D O D A T E K Č . 1 K E S M L O U V Ě O D Í L O

Most ev. č. 123-002 Vlásenice

Příloha: Změnový list č. 1

Návrh na změnový list

Trasa dopravy stavebního odpadu vzniklého při rekonstrukci mostu v obci Vlášenice.

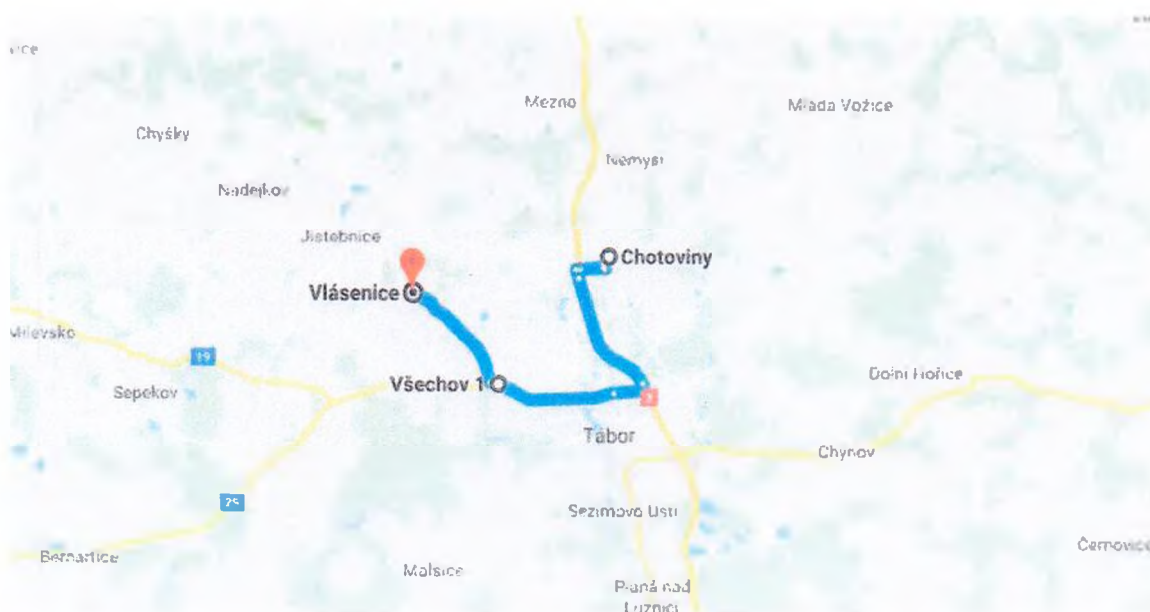
Skládka	Vzdálenost od stavby	Poznámka
Jistebnice	5 km	Skládka uvažovaná v zadávací dokumentaci v současné době stavební odpad nepřijímá.
Chotoviny	20 km	Skládka, na kterou je odpad ze stavby odvážen.
Planá nad Lužnicí	22 km	-
Votice	30 km	-

Jiné alternativní trasy na skládku není možné použít kvůli nevhodnému šířkovému uspořádání komunikace pro nákladní automobily.
